aprovado pelo cliente (Bruno) no dia 27/04/2022 às 14:31 via WhatsApp

Podemos avançar com o esquema de luzes em anexo? 15:13 ✓

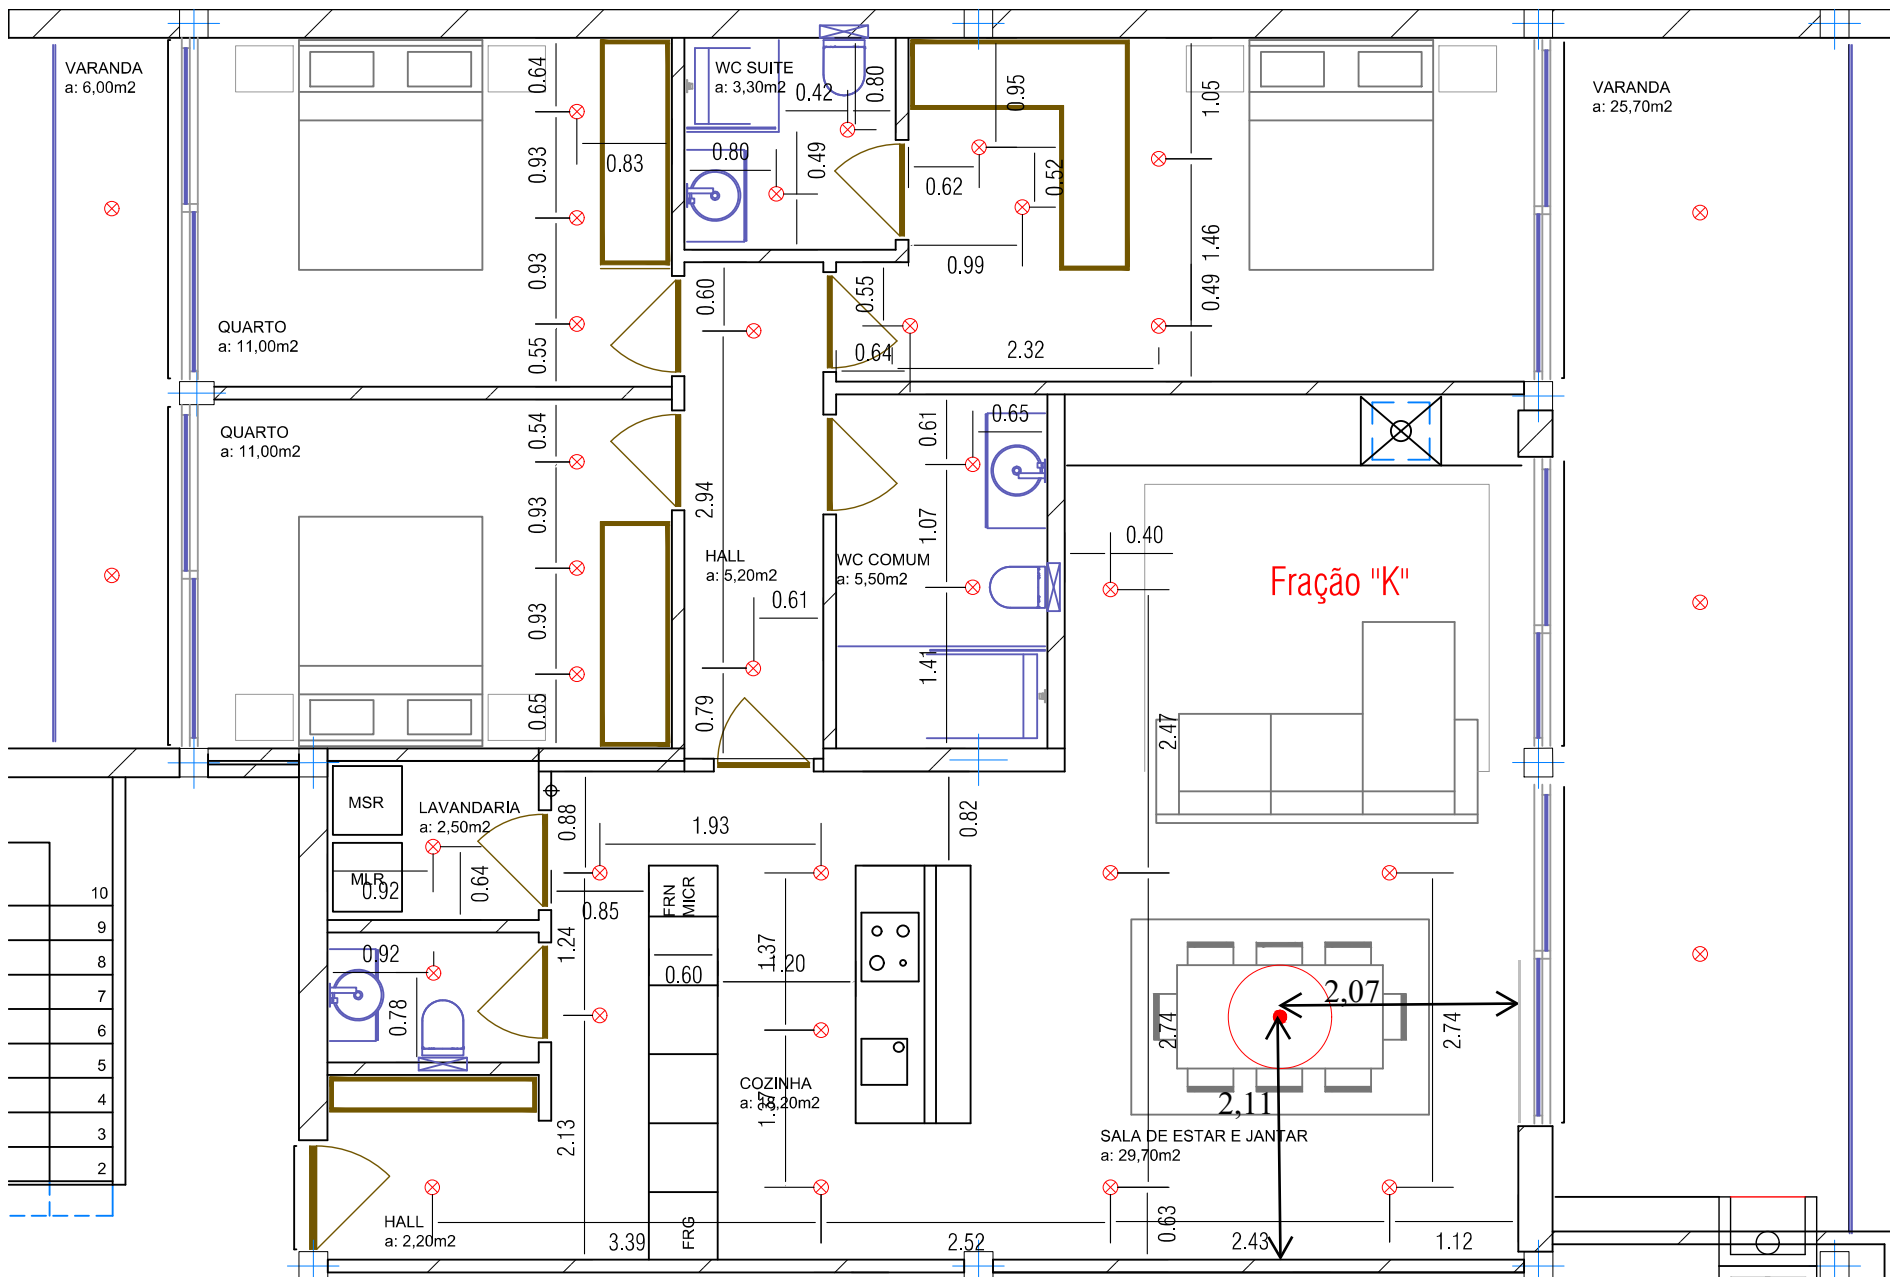
gostaria que me esclarecesses apenas duas situações 13:31

quais a potencia dos focos colocados 13:31

e sobre a ilha e sala de estar se não vai ter qualquer foco 13:32

Boa tarde
Focos 5W 400lm 4000K (estão em obra com o eletricista)

Sobre a ilha não tem focos (tem o exaustor que normalmente já tem iluminação)

Sala de jantar: quatro focos à volta da representação da mesa e um ponto de luz ao centro da mesa, caso queiram mais tarde colocar um candeeiro

OK, vou considerar a planta de iluminação aprovada 14:31 ✓
